Informe Consolidado de Solicitud de Aclaraciones, Rectificaciones y/o Ampliaciones Complementario al Estudio de Impacto Ambiental del Proyecto "Extensión Vida Útil Faenas La Coipa y Purén"

Nombre del Titular : Compañía Minera Mantos de Oro
Nombre del Representante Legal : Mauricio Alvarez
Dirección : Avenida Los Carrera 6651, Copiapó

El presente Informe Consolidado de Solicitud de Aclaraciones, Rectificaciones o Ampliaciones al Estudio de Impacto Ambiental del proyecto "Extensión Vida Útil Faenas La Coipa y Purén", contiene las observaciones generadas en virtud de la revisión de la Adenda.

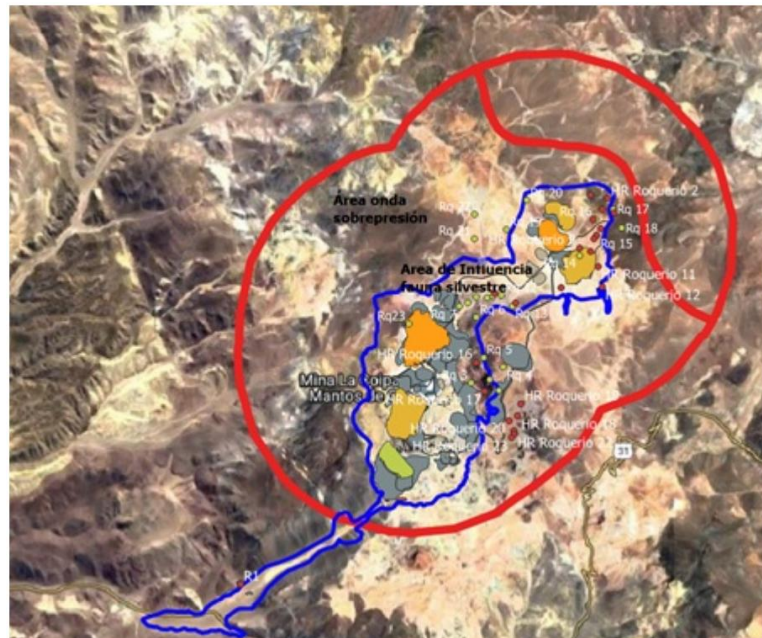
- 1.4.1 En relación a su respuesta a la observación N° 3.9.1 de la Adenda, donde el Proponente señala que lo solicitado se adjuntó en el Anexo 1.2 del EIA, se aclara al Proponente que no se encontraban incorporadas las transectas recorridas durante la inspección visual. Por lo tanto, se solicita al Proponente remitirlas en la próxima Adenda.
- 1.4.2 Respecto a la respuesta N°3.9.3 de la Adenda, han remitido solo los CV y no lo que fue solicitado. Por ende, se reitera remitir los certificados de título y/o licenciatura de lo/as profesionales a cargo de la Línea de Base.
- 1.4.3 Se solicita al Proponente remitir los resultados de la caracterización subsuperficial en la próxima Adenda.

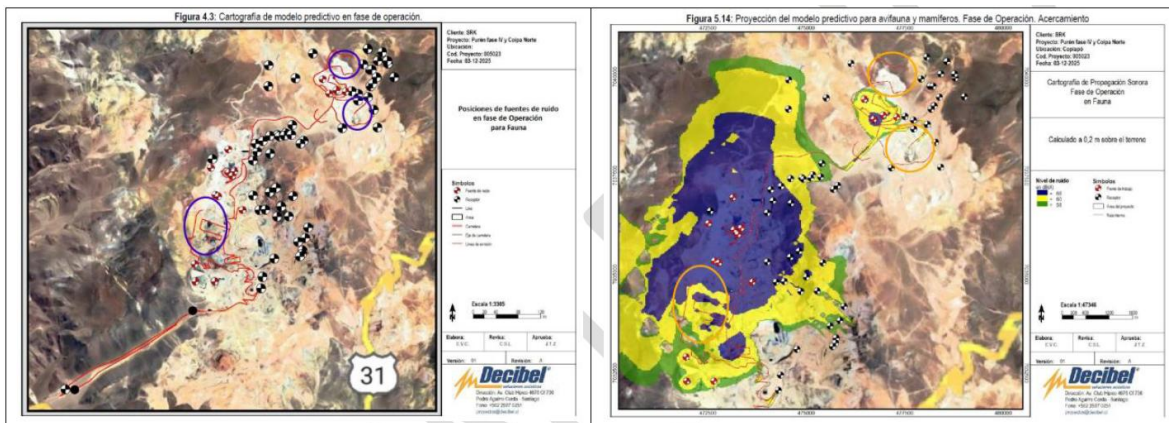
- 2.3 Se solicita al Proponente clarificar la información en relación a los receptores de fauna identificados en el área del proyecto, puesto que la información observada en las Figuras II.2 y II.3, de la Adenda, no coincide con la entregada en formato KMZ y shape, respecto de los roqueríos identificados.

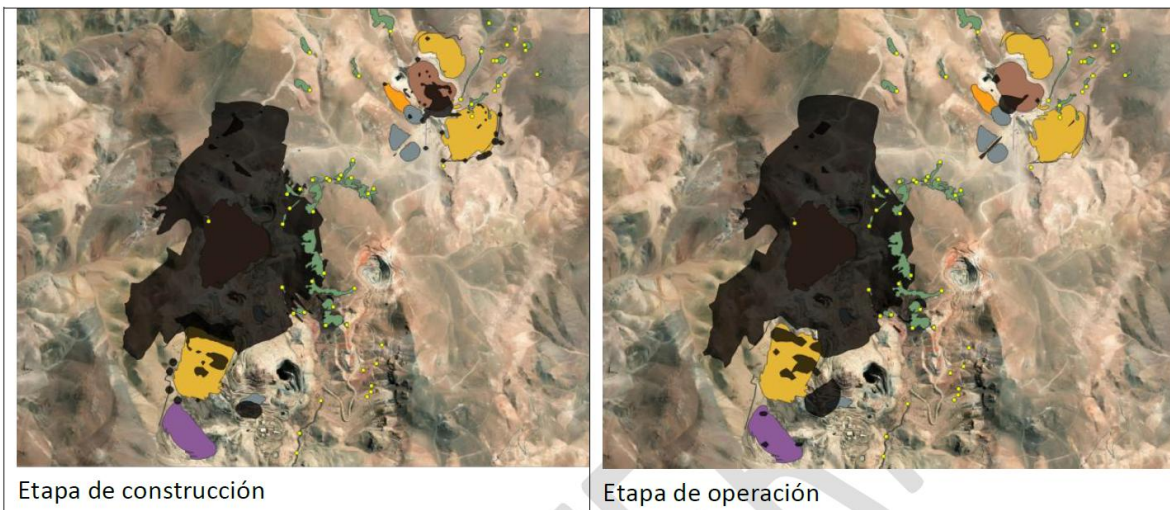
2.6 Se solicita al Proponente aclarar la ausencia de actividades en Botaderos y Acopios (Botadero 1 para Rajo Coipa Norte, y Botadero norte y sur para Fase IV Rajo Purén) en la modelación de emisiones de ruido para la etapa de operación del Proyecto, específicamente en la descripción de frentes de trabajo (capítulo 4.3.3 Informe Actualización Modelo de Ruido y Vibraciones – Fauna). La dicha omisión entrega resultados sesgados respecto a impactos de ruido sobre fauna, puesto que no se declara Factores Generadores de Impactos asociados a las obras y acciones del Proyecto (ver círculos destacados en Figura adjunta). Cabe precisar que estas zonas corresponden a áreas de interacción directa con madrigueras de *Chinchilla chinchilla*.

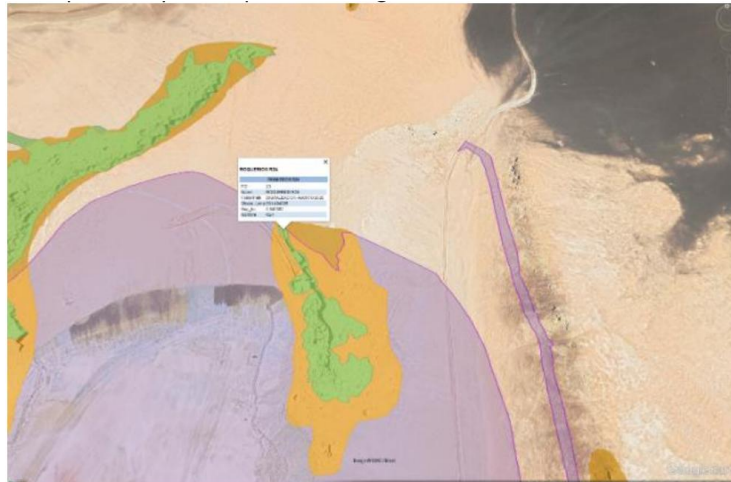
- 3.1.12 Si bien se entregó un análisis de la determinación de los roqueríos permanentes y temporales, se solicita al Proponente entregar esta información detallada por roquerío, ya

que solo se presenta en Figura 19 el análisis de R7 y R8, antecedentes importantes para la evaluación de las medidas de mitigación a implementar por el proyecto.

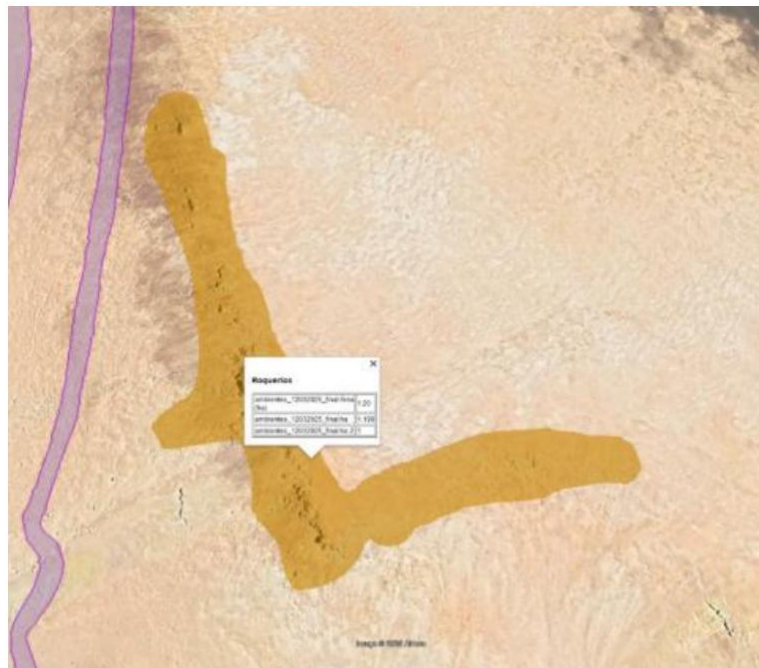
- ii. De igual forma, se solicita al Proponente aclarar las características y condiciones del Roquerío S.N, identificado en el Anexo 1.1.1 de la Adenda, como “Roquerío” con una superficie de 1,19 ha, ubicado próximo al Canal de Contorno 3 del proyecto, ya que no se mantienen registros de dicha estructura, ni se conoce su posible uso como hábitat para *C. chinchilla*. Lo anterior resulta relevante, ya que, de ser una madriguera para *C. chinchilla* y de ejecutarse la obra proyectada (canal de contorno) será una población que quedará aislada (sin corredor biológico ni posibilidad de desplazamiento o alimentación), lo que representa una afectación sobre el hábitat y perjuicio para la sobrevivencia de la población existente.

Imagen N°1: efecto de la extracción del proyecto en niveles del Caso con Proyecto.

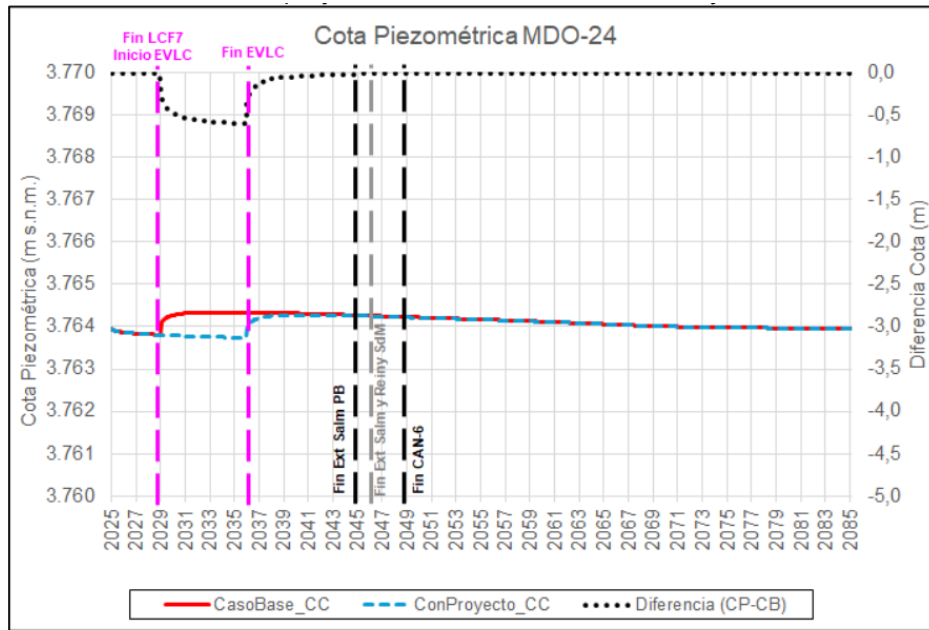
- 6.9** Sin perjuicio de lo expuesto en la respuesta a la observación N°8.23, de la Adenda, donde el Proponente declara “*Hacia el año 2044 se ve que los niveles del Caso con Proyecto vuelven a ser iguales a los del Caso Base*”, es decir 12 años después de terminada la operación de los pozos MDO-23 y MDO-24 (Ver Imagen N°1), lo cual es un periodo de tiempo mayor a la vida útil del proyecto (9 años). Por su parte al analizar la Figura VIII.183: Efecto del Proyecto en flujos en sección pasante 4 (ver Imagen N°2), el flujo pasante de la sección 4, se reestablece a la condición inicial cercano al año 2053, es decir cerca de 24 años después de finalizada la operación de los mencionados pozos.
